RENESAS TECHNICAL UPDATE

製品分類	MPU & MCU	発行番号	TN-SH7-A788A/J	Rev.	第1版
題名	MTU2, MTU2S 相補 PWM モードでの同期カウンタクリア時出力波形制御における、使用上の注意事項及び、ハードウェアマニュアルの誤記訂正について		情報分類	技術情報	
適用製品	下記参照	対象ロット等	関連資料	下記参照	
		全ロット

図1 条件(1)の同期クリア例

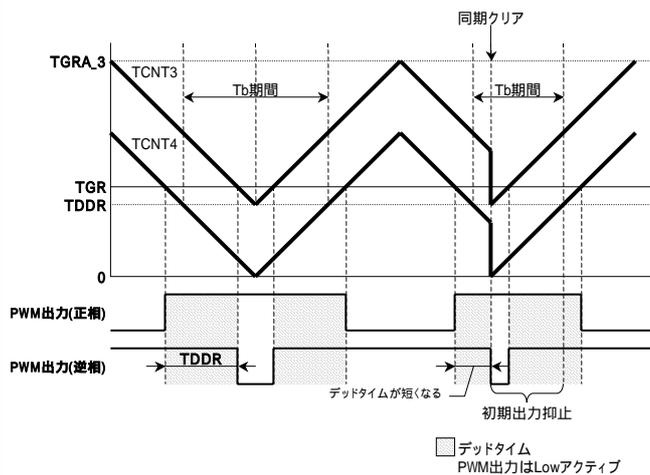
相補 PWM モードにて、同期カウンタクリア時出力波形制御を有効(TWCR レジスタの WRE=1)とした状態で、条件(1)、条件(2)のいずれかを満たすと、下記の現象が発生します。

- PWM 出力端子のデッドタイムが短くなる(もしくは消失)。
- PWM 逆相出力端子から、アクティブレベル出力期間以外でアクティブレベルが出力される。

条件(1) 初期出力の抑止期間にて、PWM 出力がデッドタイム期間中に、同期クリアする(図1)。

- TGRB_3 TDDR × 2, TGRA_4 TDDR × 2, TGRB_4 TDDR × 2 の全てが成立する状態で、同期クリアする。

図2 条件(2)の同期クリア例

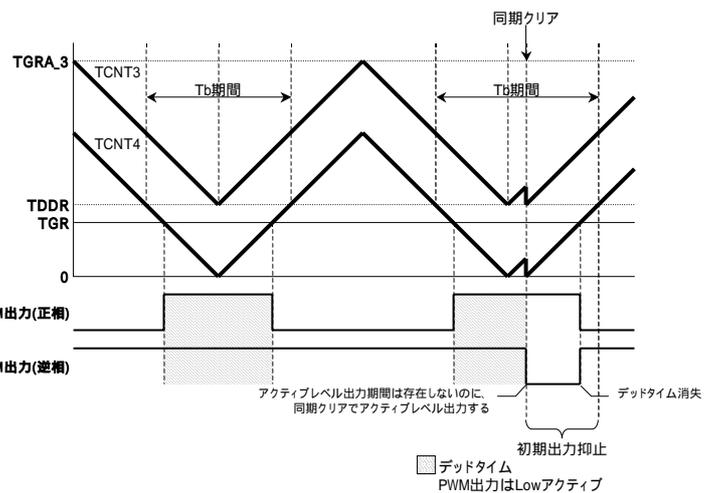
条件(2) 初期出力の抑止期間にて、TGRB_3 TDDR, TGRA_4 TDDR, TGRB_4 TDDR のいずれかが成立する状態で、同期クリアする(図2)。
